S:	ASŘ	
O:	Výměna SDK příček v 1.NP z red piano na desky akustické	
R:	D.01.01	ASŘ

Název zakázky: Nemocnice Vyškov - stavební úpravy křídla D3 pro
magnetickou rezonanci
Číslo zakázky: 100745

ZMĚNOVÝ LIST Č. 47

S:	ASŘ
O:	Výměna SDK příček v 1.NP z red piano na desky akustické
R:	D.01.01 ASŘ

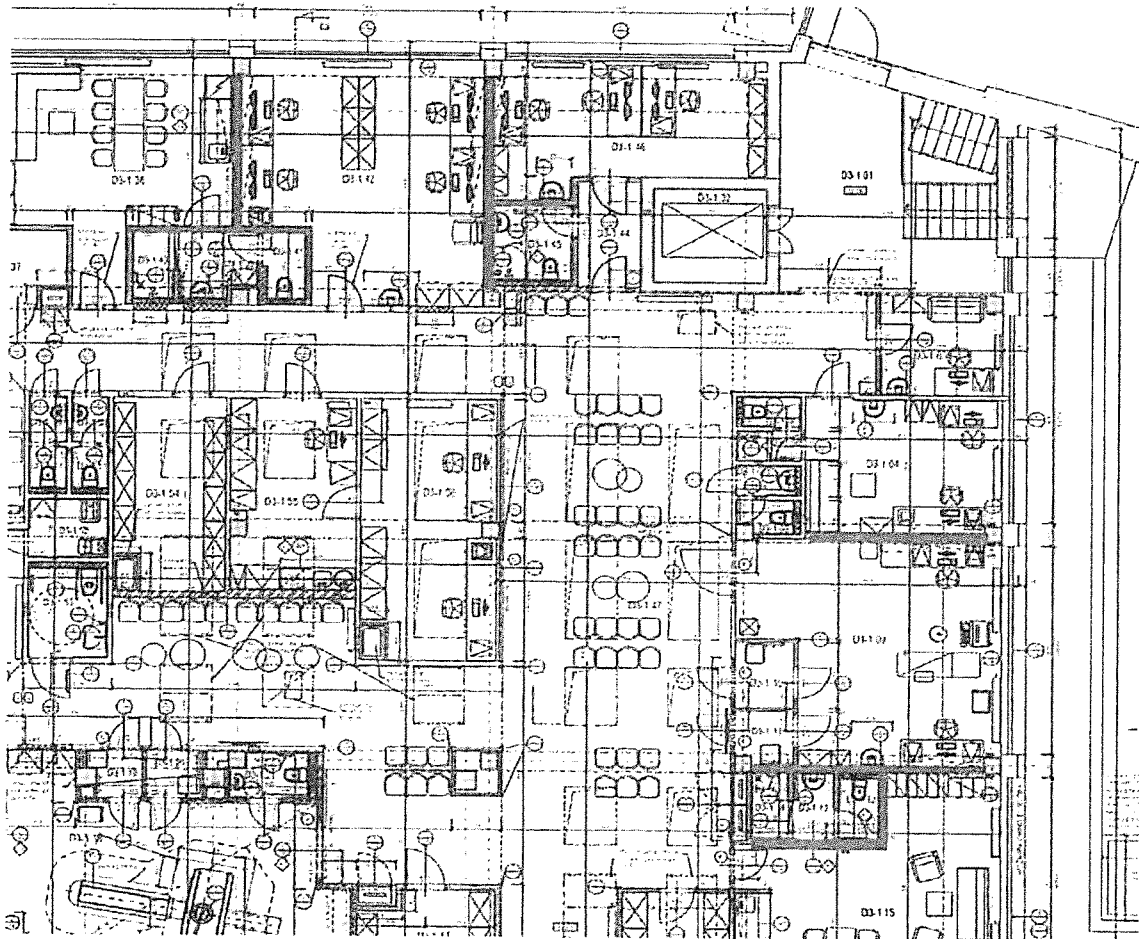
Tyto příčky jsou vhodné pro rozdělení prostor v bytech a prostor, kde jsou kladeny vyšší nároky na vzduchovou neprůzvučnost. Záměrnou standardních desek WHITE za desky RED Piano, DIAMANT je možné dosáhnout lepších hodnot vzduchové neprůzvučnosti, či zavěsit těžší břemena. Zaručují také vyšší požární odolnosti a to již od 60 minut.

konstrukce	Tloušťka příčky	100 mm		125 mm		150 mm	
		popis	R_w (dB)	popis	R_w (dB)	popis	R_w (dB)
WHITE			51		53		56
RED Piano		CW50	56	CW 75	57	CW 100	59
BLUE AKUSTIK		s izolací il. 40 mm	58	s izolací il. 60 mm	60	s izolací il. 80 mm	61
DIAMANT			59		61		63
SILENTBOARD			67		68		69
